# Brønderslev Kommune

Økonomiudvalget

## Indsigelse mod regionplantillæg nr. 198

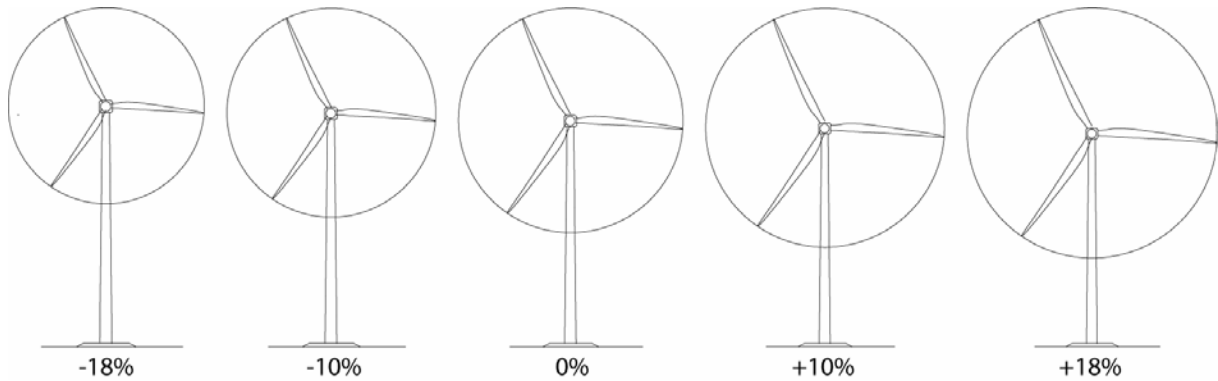
3. **visualisering** er fulgt op af to billeder med og uden de planlagte møller (Ret-ningslinie 3.6.7). Se teksten længere nede i brevet.
4. **proportionalitet** mellem navhøjde og rotordiameter blødt op, fra  $\pm 10\%$  til  $\pm 18\%$ . Dermed tillades langt mere uharmoniske møller, end hidtil. Opblødning-en betyder også, at forholdet mellem eksisterende mølleparker og nye kan bli-ve mere uharmonisk end hidtil, se figuren:

Regionplanens egen ordlyd om de for store vinger (som sandsynligvis kunne blive opstillet i Ryå-parken) er, at de ”[...]giver en udpræget ubalance, hvor møllevingerne ”fejer” hen over terrænet.”
